Европейская экономическая комиссия**Административный комитет Конвенции МДП 1975 года****Технический орган по осуществлению****Пятая сессия**

**Концептуальные, функциональные и технические спецификации eTIR:
версия 4.4****Конкретные предложения по поправкам****Записка секретариата****I. Справочная информация и мандат**

Рис. I
Нынешняя диаграмма классов для таможенного управления данными о гарантиях

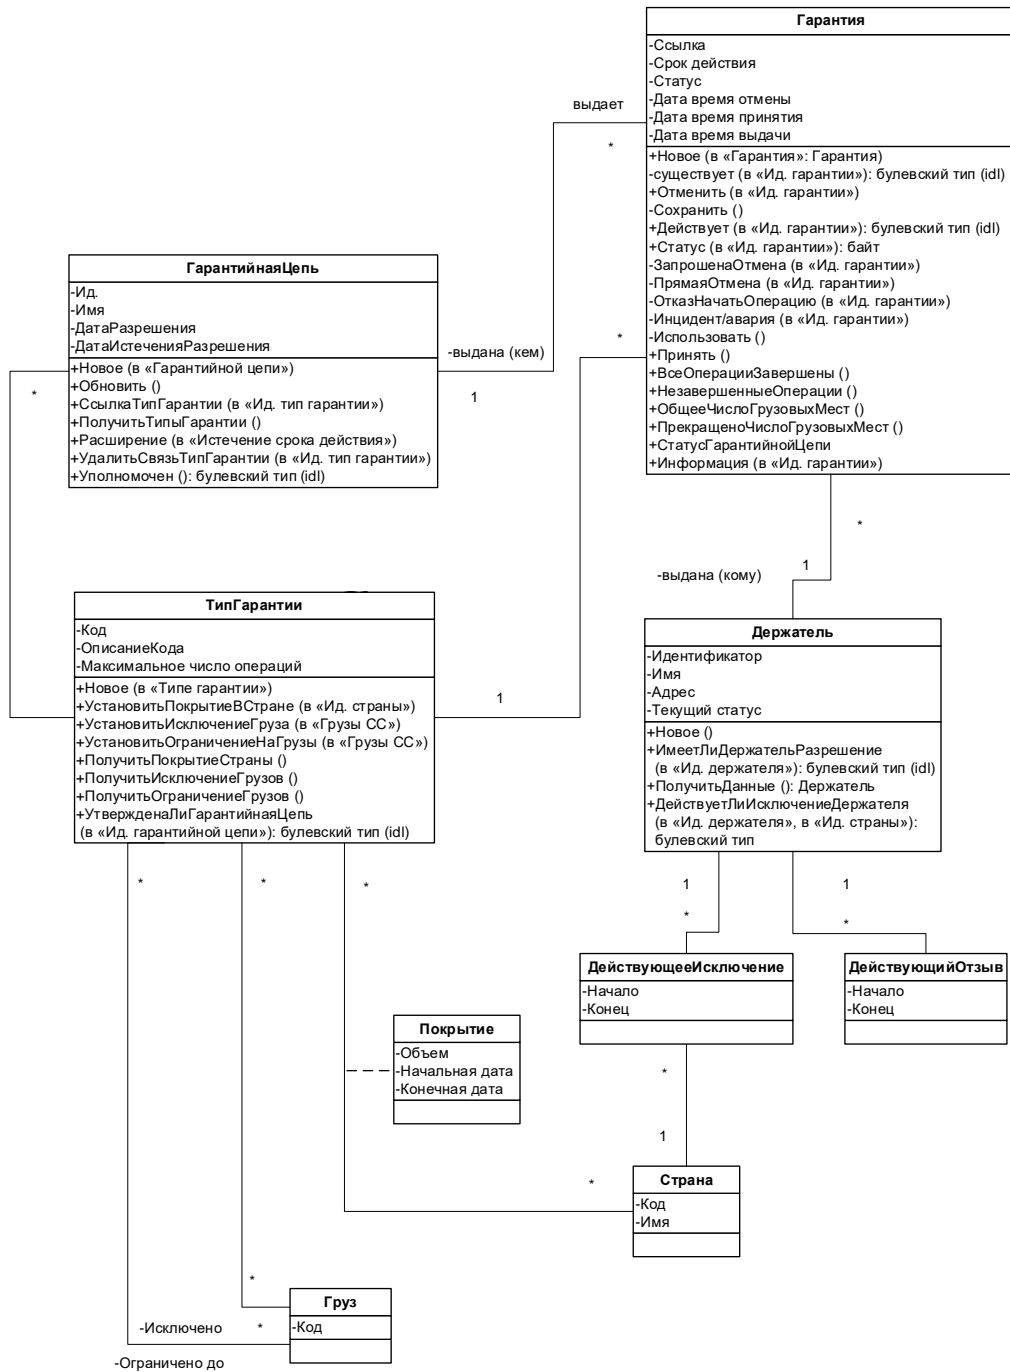
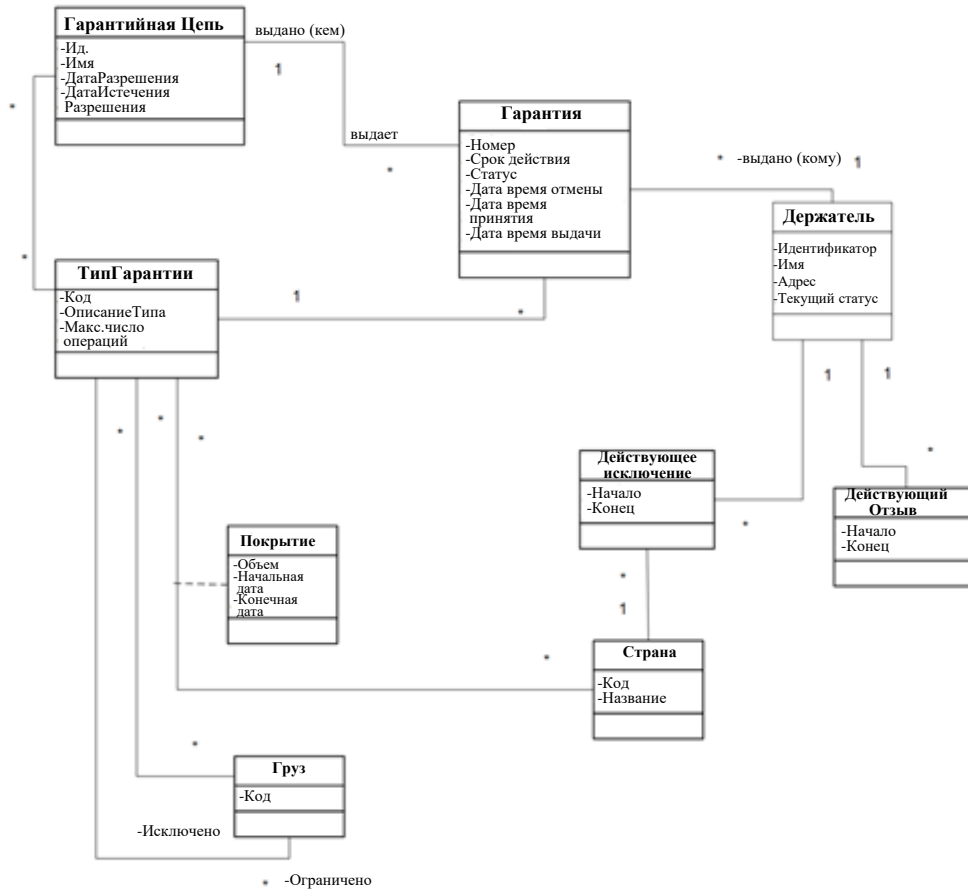
23. Диаграммы классов UML, использованные в версии 4.3 функциональных спецификаций eTIR, отражают не только классы, их связи и атрибуты, но и набор методов, призванных облегчить разработку международной системы eTIR. Эти методы едва ли имеют какую-либо практическую ценность для стран, которые хотят изменить свои таможенные системы для внедрения процедуры eTIR. На рис. I и II ниже показана разница между нынешней и упрощенной версиями диаграммы классов для таможенного управления данными о гарантиях (рис. 1.19 функциональных спецификаций eTIR).

24. На своей третьей сессии ТОО решил упростить диаграммы классов.

Рис. III
 Диаграмма видов деятельности UML для процедуры начала операции МДП

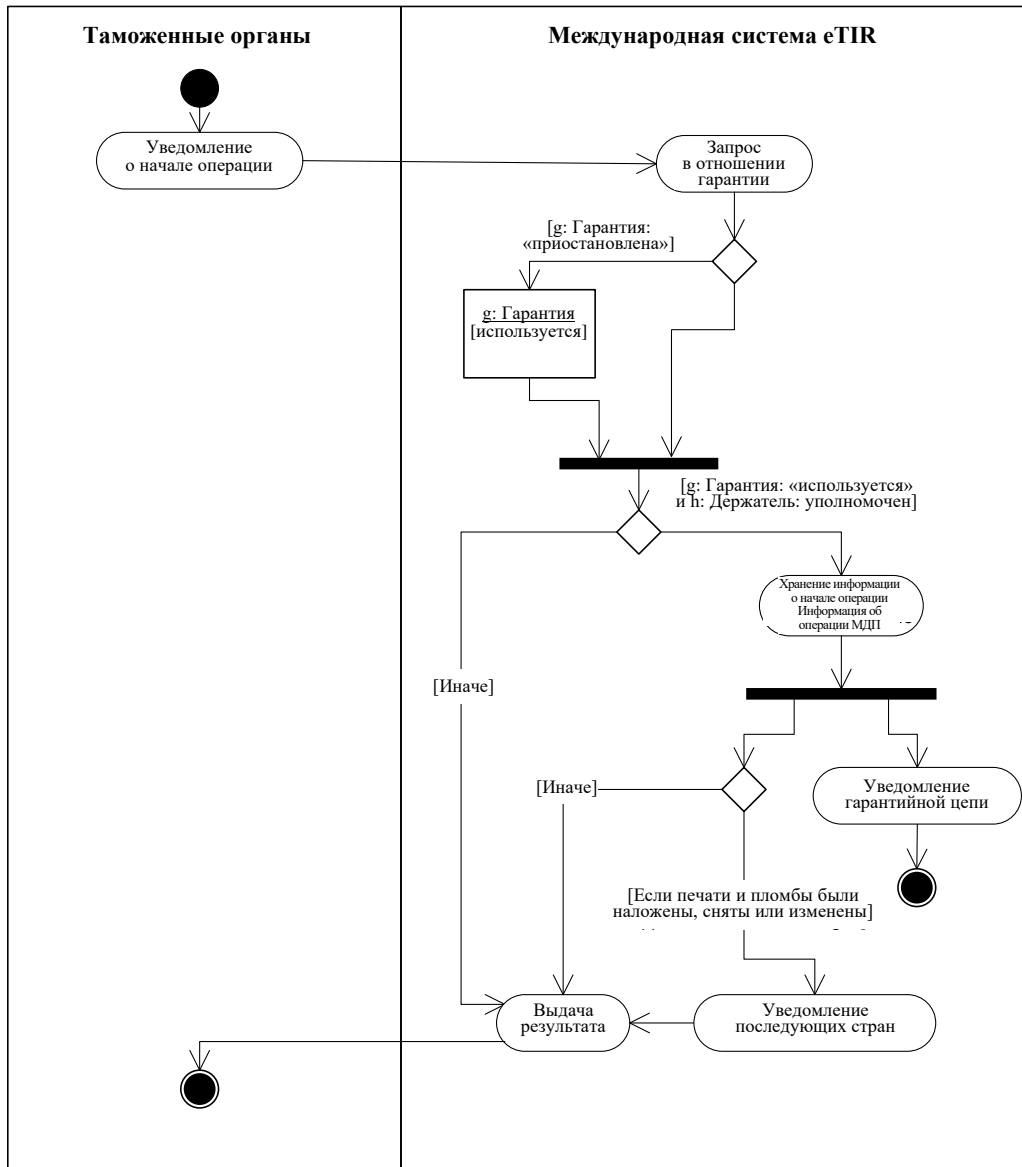
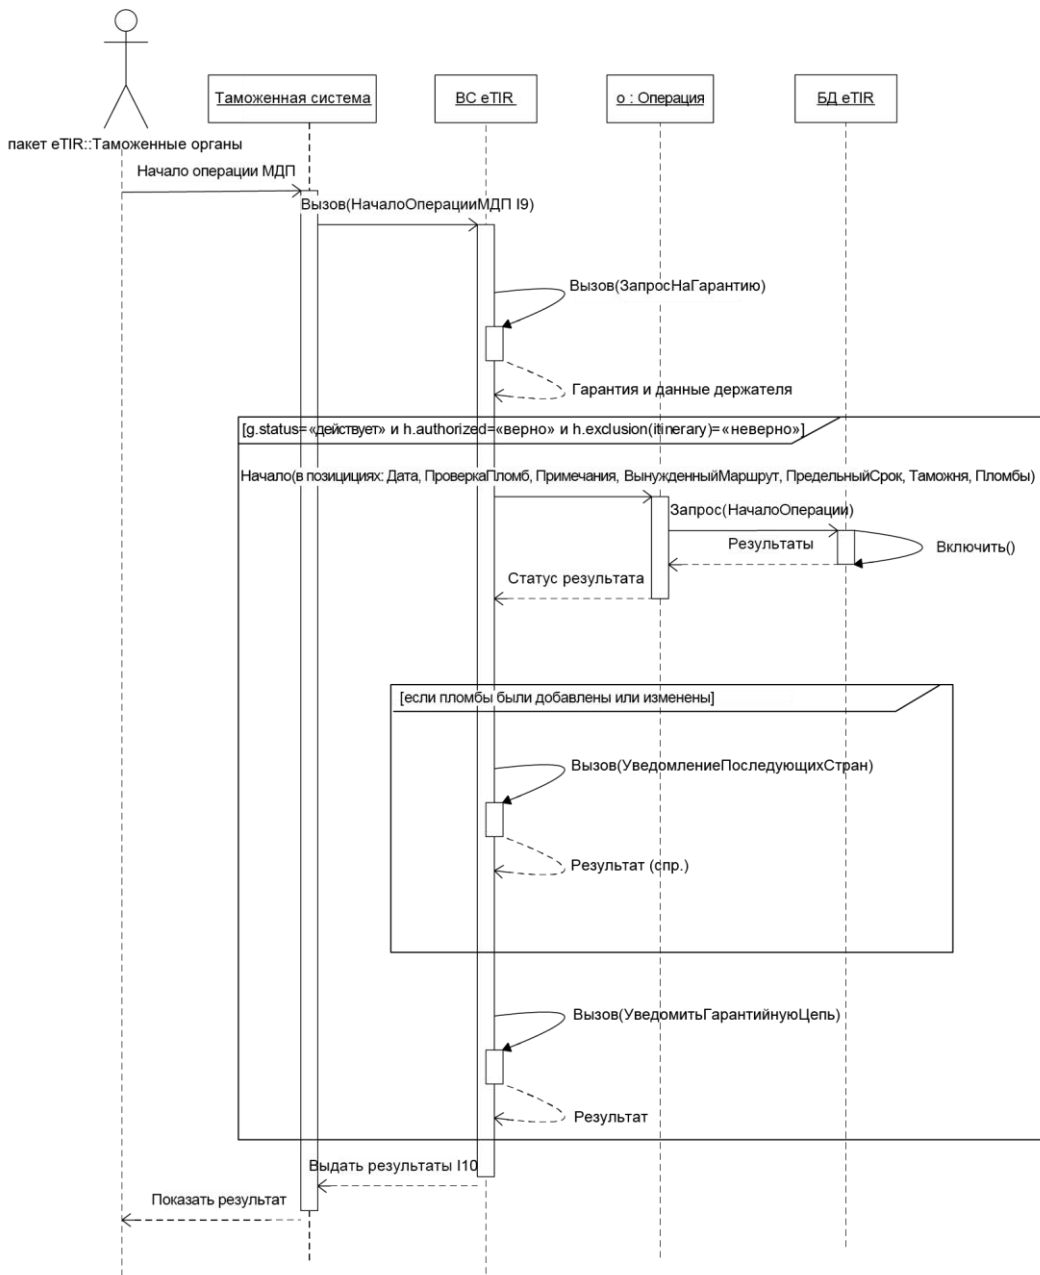
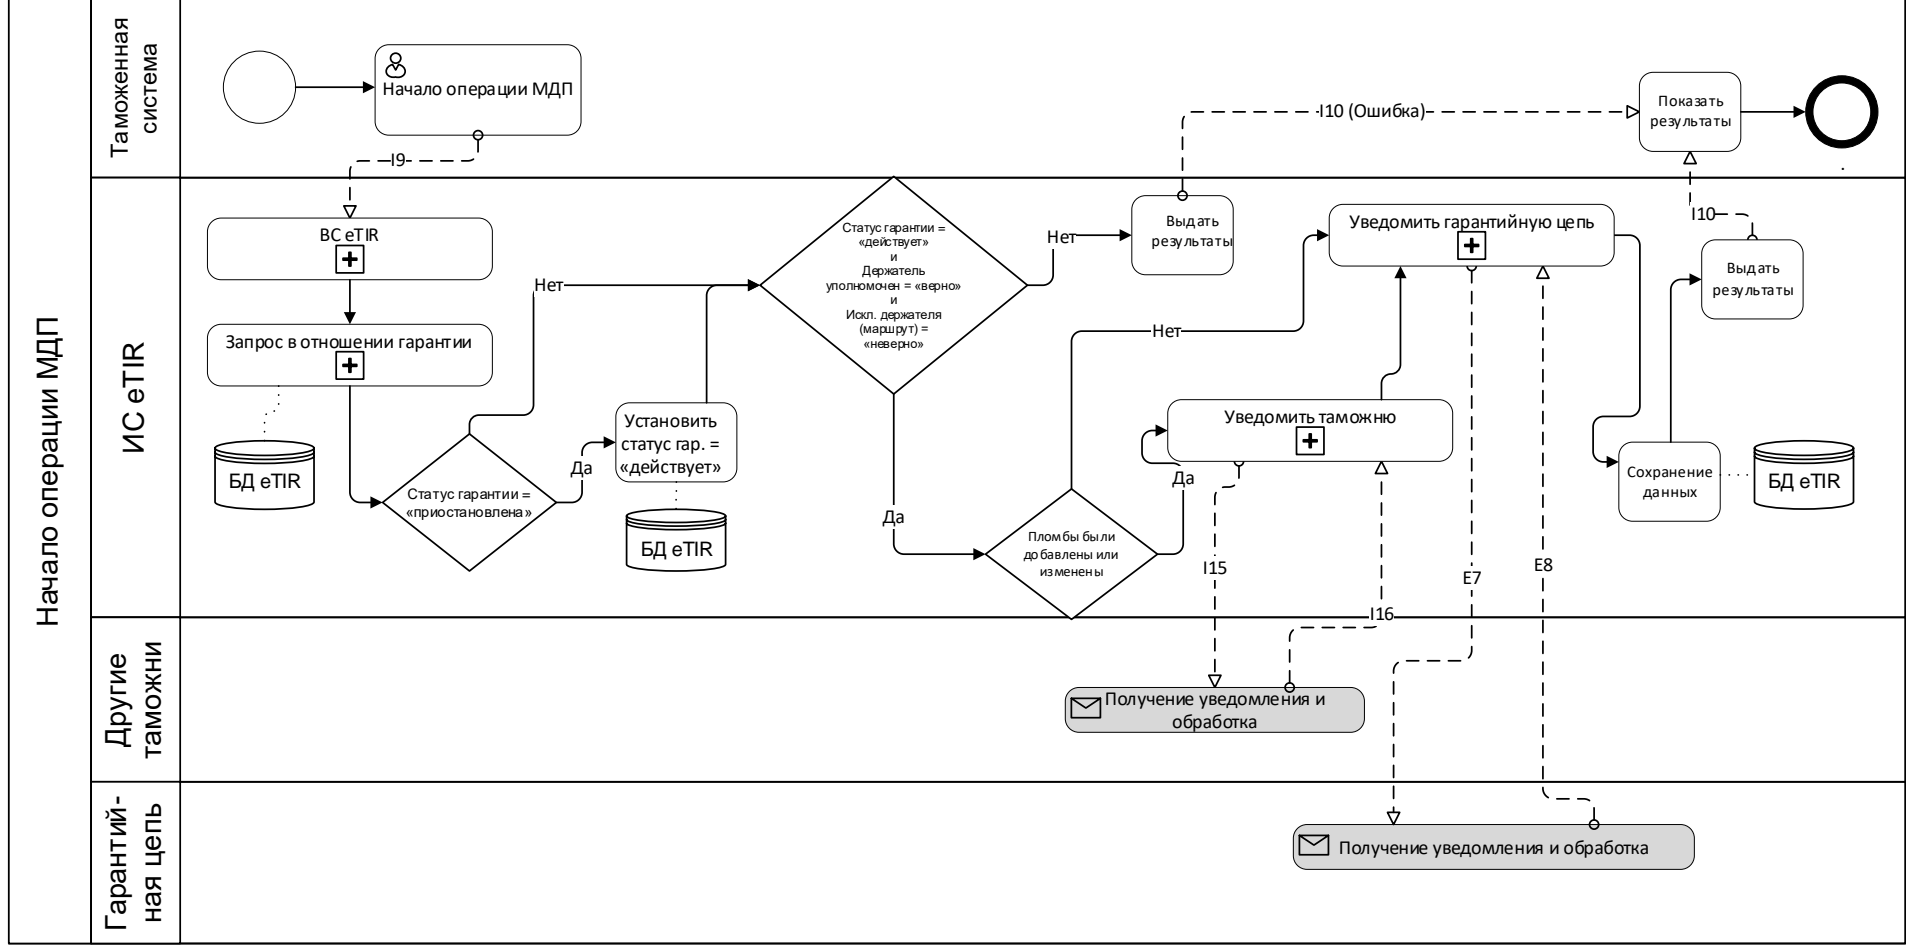
25. В рамках версии 4.3 спецификаций eTIR в соответствии с унифицированной методологией моделирования (UML), изначально выбранной для проекта eTIR, моделирование процессов осуществляется с помощью диаграмм видов деятельности и последовательностей UML. В последние годы как в сфере предпринимательства, так и в секторе информационно-коммуникационных технологий (ИКТ) большую популярность приобрели моделирование и нотация бизнес-процессов (BPMN), как следствие ставшие более понятными и неспециалистам, и экспертам. В этой связи ТОО, возможно, пожелает рассмотреть вопрос о том, чтобы в версии 4.4 спецификаций eTIR заменить диаграммы деятельности и последовательности, используемые в версии 4.3, на BPMN. На рис. III, IV и V ниже представлены диаграмма видов деятельности UML (рис. 12 концепции eTIR), диаграмма последовательностей UML (рис. 1.9 функциональных спецификаций eTIR) и диаграмма бизнес-процессов для процедуры начала операции МДП.

26. На своей третьей сессии ТОО решил заменить в концептуальных и функциональных спецификациях существующие диаграммы (на универсальном языке моделирования (UML)) вновь предложенными диаграммами (построенными с использованием системы нотации и моделирования бизнес-процессов (BPMN)) по образцам, приведенным выше.
